נספח ג' לשאלות הבהרה - מכרז 31\25, מענה לסתירה בין הנחיות מפרט צבע (פרק 11) לבין ההנחיות בתוכניות הקונסטרוקציה.

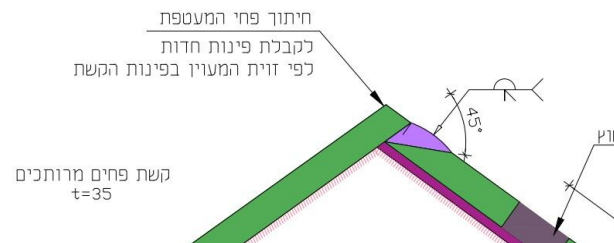
* בגליון 7074 מראים את פרטי הביצוע של חתך הקשת ומוגדר שם שיש לחתוך את הפחים לקבלת פינות חדות – שפיץ – בפינות החתך.

* כך מוגדר גם בגליון 7078

c.1	corners of box sections ground to a sharp point
-----	---

* וגם בגליון 7079

* במפרט המיוחד, פרק 11 (עבודות צבע) מוגדר שאין להשאיר פינות חדות ויש לעגל את הפינות החדות לרדיוס של 2 מ"מ לפחות.

ל: הקצוות ופינות לרדיוס 2 מ"מ לפחות. יש להסיר כל חספוס, שבב מתכת חדה. יש להסיר את כל נתזי הריתוך, שלקות ריתוך, ולהחליק הריתוכים לאחר

על פניו נראה שמדובר בסתירה בין המופיע בתכניות לבין המופיע במפרט.

למען הסר ספק, בכל מקום שמצוין פינה חדה, אין להגיע לשפיץ של ממש אלא לעגל את הפינה ברדיוס של 2מ"מ בהתאם לדרישות מפרט הצבע.
